福島第一原子力発電所 特定原子力施設に係る実施計画変更比較表（第Ⅱ章 2.5 汚染水処理設備等）

福島第一原子力発電所 特定原子力施設に係る実施計画変更比較表 (第III章 第3編 2.2.2 敷地内各施設からの直接線ならびにスカイシャイン線による実効線量)

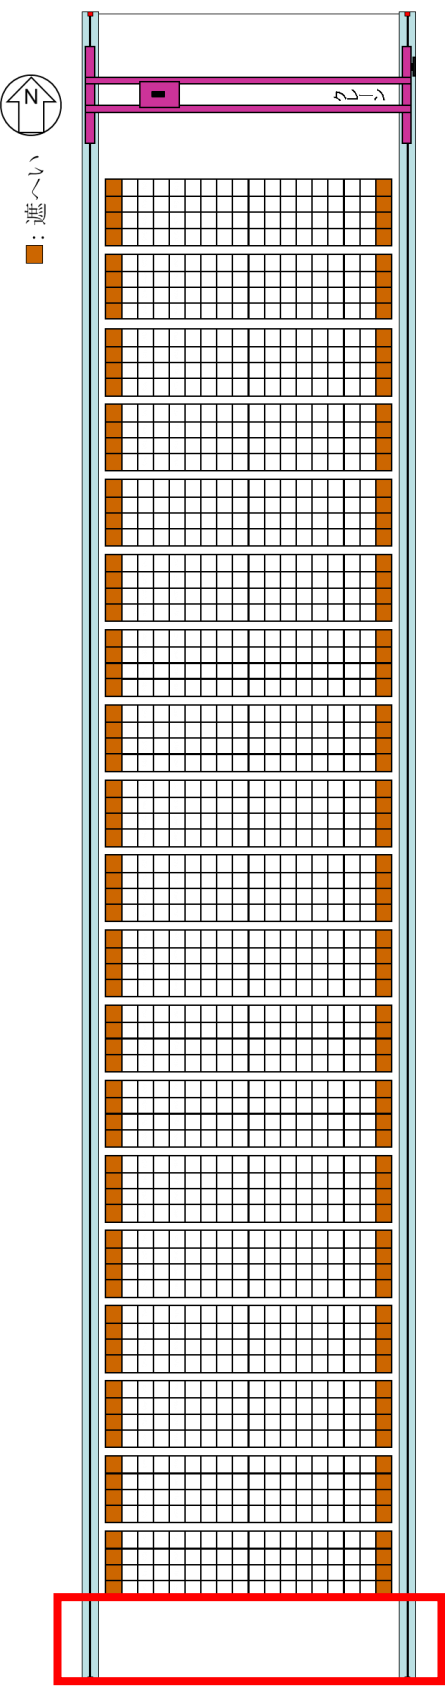
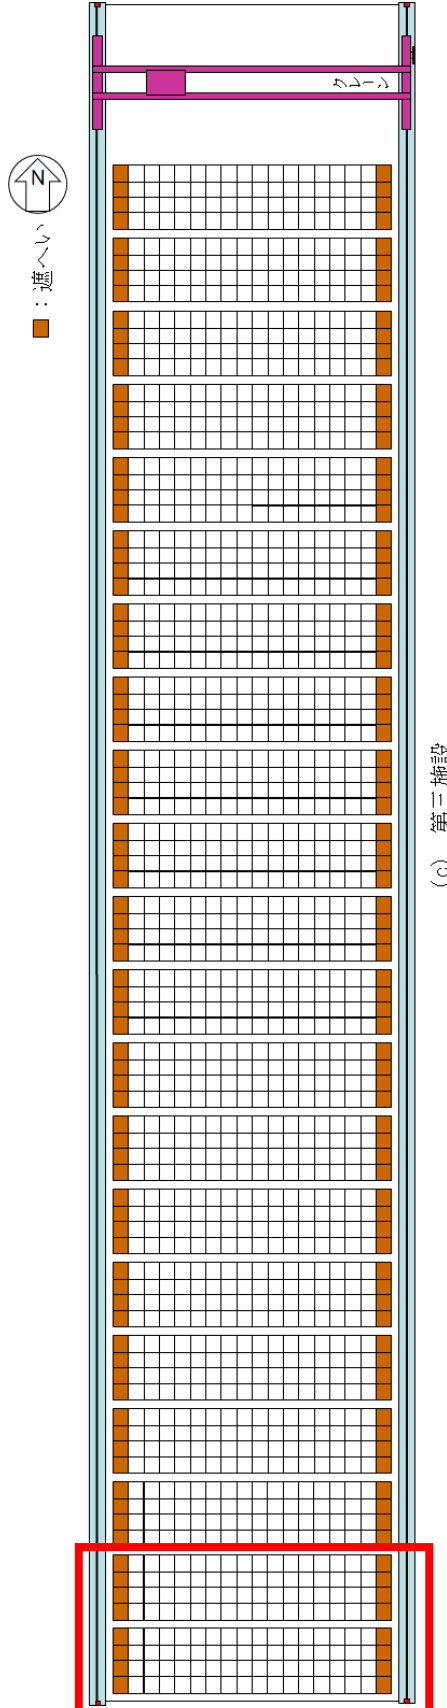
変更前	変更後	変更理由
<p style="text-align: center;">添付資料-2</p> <p style="text-align: center;">主要設備概要図</p> <p>(中略)</p>  <p style="text-align: center;">(c) 第三施設</p> <p style="text-align: center;">(d) 第四施設</p> <p style="text-align: center;">図-5 使用済セシウム吸着塔一時保管施設概要図 (2/2)</p> <p>(以下, 省略)</p>	<p style="text-align: center;">添付資料-2</p> <p style="text-align: center;">主要設備概要図</p> <p>(中略)</p>  <p style="text-align: center;">(c) 第三施設</p> <p style="text-align: center;">(d) 第四施設</p> <p style="text-align: center;">図-5 使用済セシウム吸着塔一時保管施設概要図 (2/2)</p> <p>(以下, 省略)</p>	<p>H I C 格納用ボックスカルバート保管体数の変更に伴う図面更新</p>

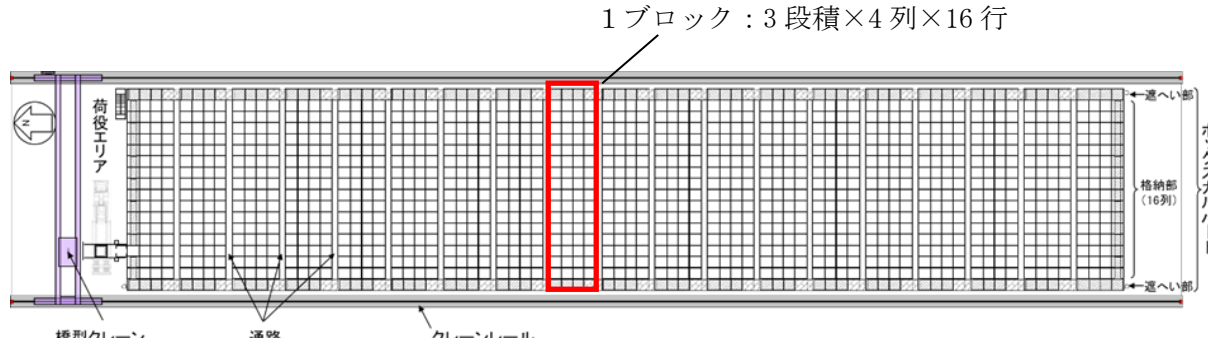
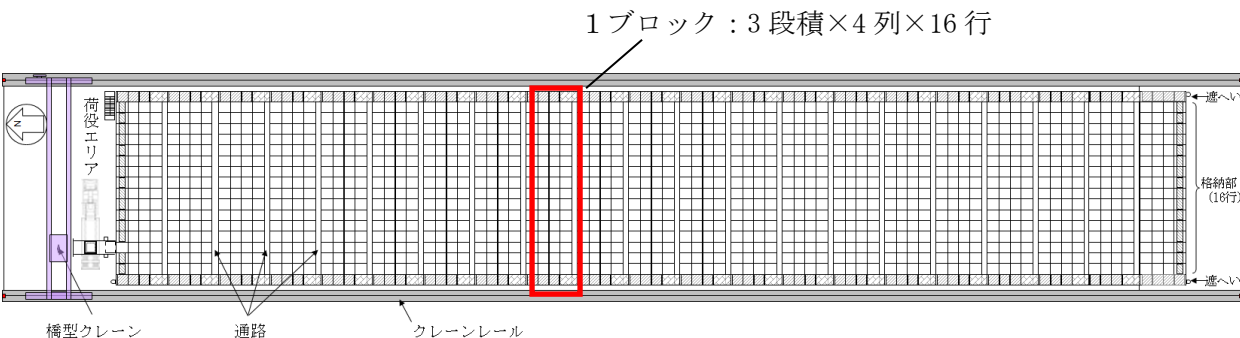
変更前	変更後	変更理由
<p style="text-align: center;">添付資料-14</p> <p style="text-align: center;">使用済セシウム吸着塔一時保管施設（第三施設）</p> <p>（中略）</p> <p>2. 基本設計</p> <p>2.1 設計概要</p> <p>本施設はHICを取扱うための橋形クレーン、遮へい機能を有する蓋付きコンクリート製ボックスカルバート等により構成し、本施設におけるHICの貯蔵体数は <u>3648</u>基（3段積×4列×16行×<u>19</u>ブロック）とする（図1）。</p> <p>なお、万一のHIC落下破損による漏えい時にHICを移設して漏えい物の回収等を行えるよう、十分な移設スペースを第二施設及び第三施設に確保する。</p> <p>また、設置エリアを図2に示す。</p>  <p style="text-align: center;">第三施設（平面図）</p> <p>（中略）</p> <p style="text-align: center;">図1 第三施設概要</p> <p>（中略）</p>	<p style="text-align: center;">添付資料-14</p> <p style="text-align: center;">使用済セシウム吸着塔一時保管施設（第三施設）</p> <p>（中略）</p> <p>2. 基本設計</p> <p>2.1 設計概要</p> <p>本施設はHICを取扱うための橋形クレーン、遮へい機能を有する蓋付きコンクリート製ボックスカルバート等により構成し、本施設におけるHICの貯蔵体数は <u>4032</u>基（3段積×4列×16行×<u>21</u>ブロック）とする（図1）。</p> <p>なお、万一のHIC落下破損による漏えい時にHICを移設して漏えい物の回収等を行えるよう、十分な移設スペースを第二施設及び第三施設に確保する。</p> <p>また、設置エリアを図2に示す。</p>  <p style="text-align: center;">第三施設（平面図）</p> <p>（中略）</p> <p style="text-align: center;">図1 第三施設概要</p> <p>（中略）</p>	<p>HIC格納用ボックスカルバート保管体数の変更</p> <p>HIC格納用ボックスカルバート保管体数の変更に伴う図面更新及び記載の適正化</p>

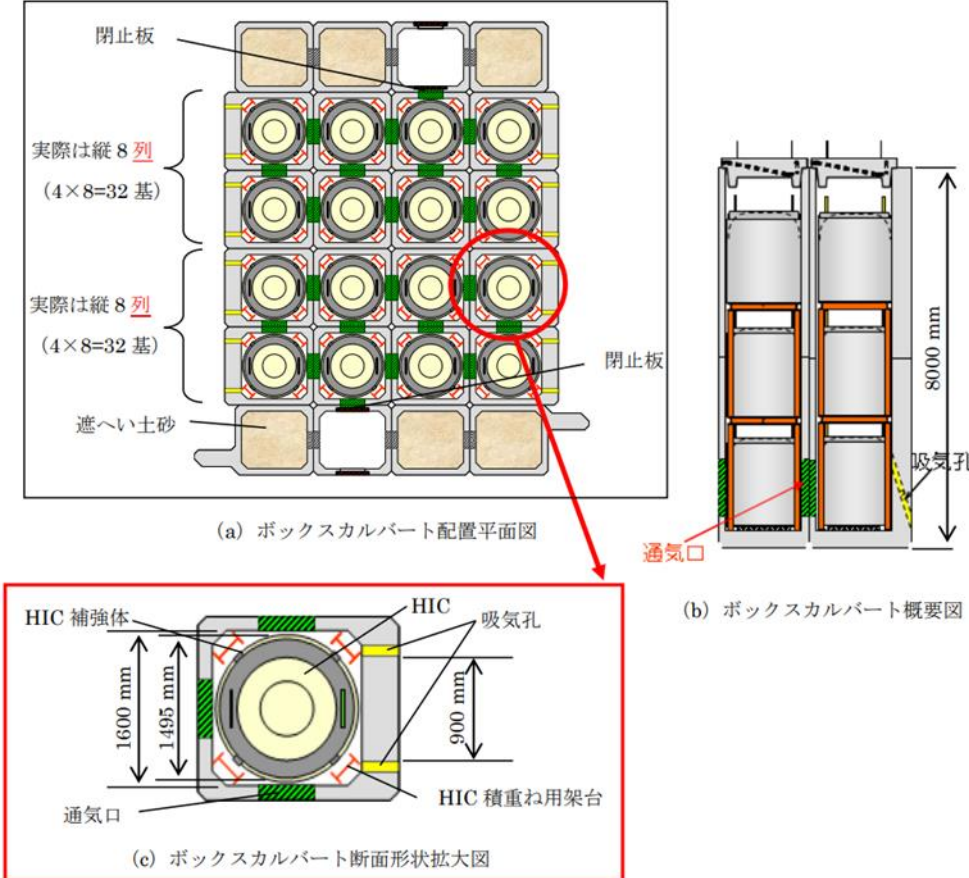
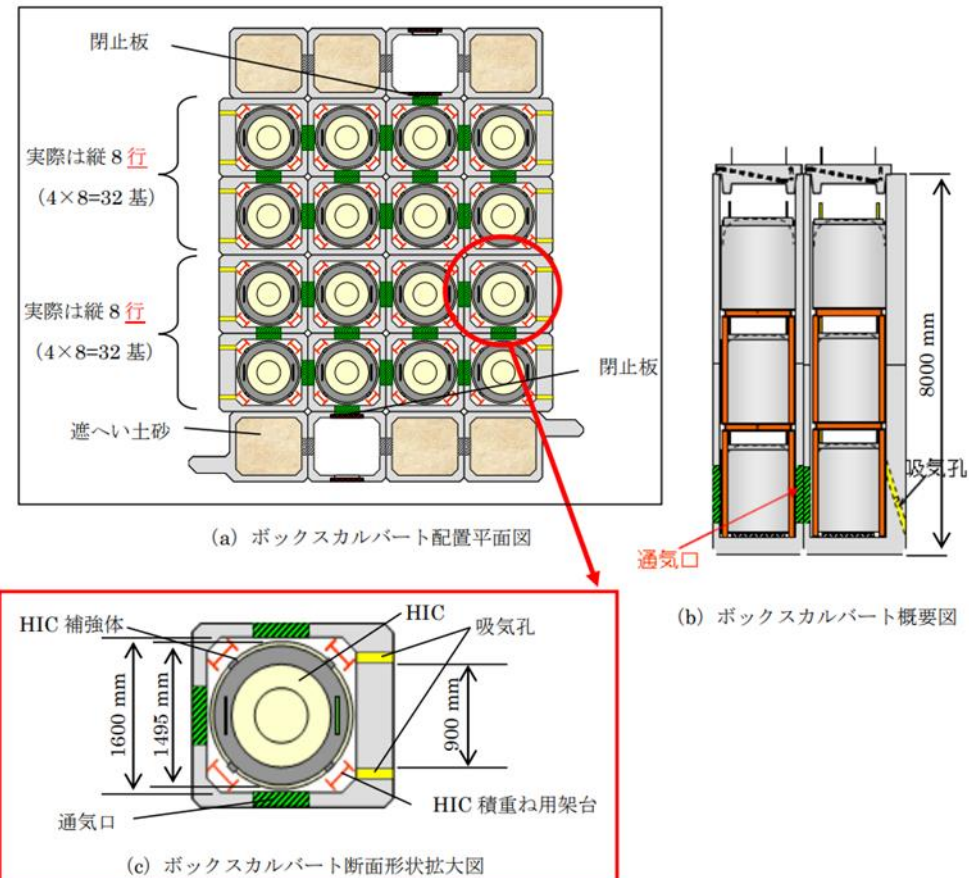
変更前	変更後	変更理由
<p>2.2 設計方針 (中略)</p> <p>2.2.2 漏えい発生防止, 拡大防止, 検知機能 (中略)</p>  <p>(a) ボックスカルバート配置平面図</p> <p>(b) ボックスカルバート概要図</p> <p>(c) ボックスカルバート断面形状拡大図</p> <p>図6 ボックスカルバートおよびHIC概要図</p> <p>格納中の HIC からの漏えい検出については、HIC1 基の全量漏えいにおいて漏えいを検出できるように、漏えい検出装置を設置する(図7)。漏えいを検出した場合には、免震重要棟集中監視室等に警報を発し、適切な対応を図る。</p>	<p>2.2 設計方針 (中略)</p> <p>2.2.2 漏えい発生防止, 拡大防止, 検知機能 (中略)</p>  <p>(a) ボックスカルバート配置平面図</p> <p>(b) ボックスカルバート概要図</p> <p>(c) ボックスカルバート断面形状拡大図</p> <p>図6 ボックスカルバートおよびHIC概要図</p> <p>格納中の HIC からの漏えい検出については、HIC1 基の全量漏えいにおいて漏えいを検出できるように、漏えい検出装置を設置する(図7)。漏えいを検出した場合には、免震重要棟集中監視室等に警報を発し、適切な対応を図る。</p>	<p>記載の適正化</p>
 <p>1. ● は漏えい検出器を示す。 2. ■ は検出範囲を示す。</p> <p>図7 漏えい検出器設置図</p> <p>(中略)</p>	 <p>1. ● は漏えい検出器を示す。 2. ■ は検出範囲を示す。</p> <p>図7 漏えい検出器設置図</p> <p>(中略)</p>	<p>HIC格納用ボックスカルバート保管体数の変更に伴う図面更新及び記載の適正化</p>

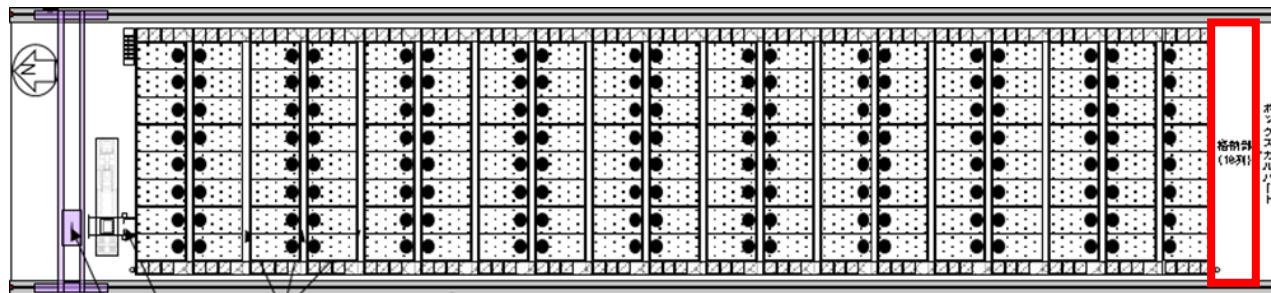
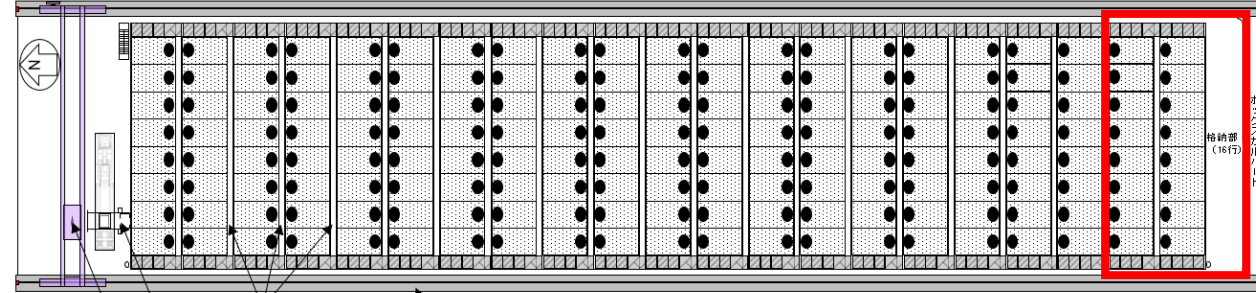
変更前	変更後	変更理由												
<p>2.2.3 遮へい機能 (中略)</p> <p>(2) 敷地境界線量への影響軽減 (中略)</p> <p>敷地境界線量評価に際しては、高線量HICとして「Ⅲ特定原子力施設の保安 第3編 2.2.2 敷地内各施設からの直接線ならびにスカイシャイン線による実効線量」表2.2.2-1におけるスラリー（鉄共沈処理）入りHIC456体及び吸着材3入りHIC456体を、低線量HICとして同じくスラリー（炭酸塩沈殿処理）入りHIC2736体をモデル化（図10は1ブロック分のみの配置を示す）している。</p> <p>2.16.1 添付4別添2に示されたHICの線量評価の上限値にもとづき、スラリー（炭酸塩沈殿処理）よりHIC容器表面線量が小さい吸着材1、4及び5は低線量HICと、吸着材3より線量が低くスラリー（炭酸塩沈殿処理）より線量が高い吸着材2及び吸着材6は吸着材3とみなして高線量HICとして扱っている。</p> <p>スラリー（炭酸塩沈殿処理）及びスラリー（鉄共沈処理）の側面表面線量はそれぞれ28mSv/h、120mSv/hと評価されており、保管施設への格納時の各HICの側面表面線量実測値がこれ以下のもの（保守的に境界値をそれぞれ20mSv/h、100mSv/hとする）は、その測定値に応じてより低線量のHICとみなして配置することが可能である。また高線量HICを配置する場所に低線量HICを配置することは可能とする。</p> <p>以上、図10に示した配置を元に、「Ⅲ特定原子力施設の保安 第3編 2.2.2 敷地内各施設からの直接線ならびにスカイシャイン線による実効線量」に記載の方法にて評価した結果、第三施設の最寄りの評価点（No.7）における直接線・スカイシャイン線の評価結果（表1）は年間約0.0202mSvとなる。</p> <p style="text-align: center;">表1 第三施設から敷地境界への線量影響</p> <table border="1" data-bbox="201 1033 1121 1104"> <thead> <tr> <th>評価点</th> <th>評価地点までの距離 (m)</th> <th>年間線量 (mSv/年)</th> </tr> </thead> <tbody> <tr> <td>No.7</td> <td>約180</td> <td>約0.0202</td> </tr> </tbody> </table> <p>(以下、省略)</p>	評価点	評価地点までの距離 (m)	年間線量 (mSv/年)	No.7	約180	約0.0202	<p>2.2.3 遮へい機能 (中略)</p> <p>(2) 敷地境界線量への影響軽減 (中略)</p> <p>敷地境界線量評価に際しては、高線量HICとして「Ⅲ特定原子力施設の保安 第3編 2.2.2 敷地内各施設からの直接線ならびにスカイシャイン線による実効線量」表2.2.2-1におけるスラリー（鉄共沈処理）入りHIC504体及び吸着材3入りHIC504体を、低線量HICとして同じくスラリー（炭酸塩沈殿処理）入りHIC3024体をモデル化（図10は1ブロック分のみの配置を示す）している。</p> <p>2.16.1 添付4別添2に示されたHICの線量評価の上限値にもとづき、スラリー（炭酸塩沈殿処理）よりHIC容器表面線量が小さい吸着材1、4及び5は低線量HICと、吸着材3より線量が低くスラリー（炭酸塩沈殿処理）より線量が高い吸着材2及び吸着材6は吸着材3とみなして高線量HICとして扱っている。</p> <p>スラリー（炭酸塩沈殿処理）及びスラリー（鉄共沈処理）の側面表面線量はそれぞれ28mSv/h、120mSv/hと評価されており、保管施設への格納時の各HICの側面表面線量実測値がこれ以下のもの（保守的に境界値をそれぞれ20mSv/h、100mSv/hとする）は、その測定値に応じてより低線量のHICとみなして配置することが可能である。また高線量HICを配置する場所に低線量HICを配置することは可能とする。</p> <p>以上、図10に示した配置を元に、「Ⅲ特定原子力施設の保安 第3編 2.2.2 敷地内各施設からの直接線ならびにスカイシャイン線による実効線量」に記載の方法にて評価した結果、第三施設の最寄りの評価点（No.7）における直接線・スカイシャイン線の評価結果（表1）は年間約0.0229mSvとなる。</p> <p style="text-align: center;">表1 第三施設から敷地境界への線量影響</p> <table border="1" data-bbox="1427 1033 2347 1104"> <thead> <tr> <th>評価点</th> <th>評価地点までの距離 (m)</th> <th>年間線量 (mSv/年)</th> </tr> </thead> <tbody> <tr> <td>No.7</td> <td>約180</td> <td>約0.0229</td> </tr> </tbody> </table> <p>(以下、省略)</p>	評価点	評価地点までの距離 (m)	年間線量 (mSv/年)	No.7	約180	約0.0229	<p>HIC格納用ボックスカルバート保管体数の変更</p> <p>線量評価の見直しに伴う記載の変更</p>
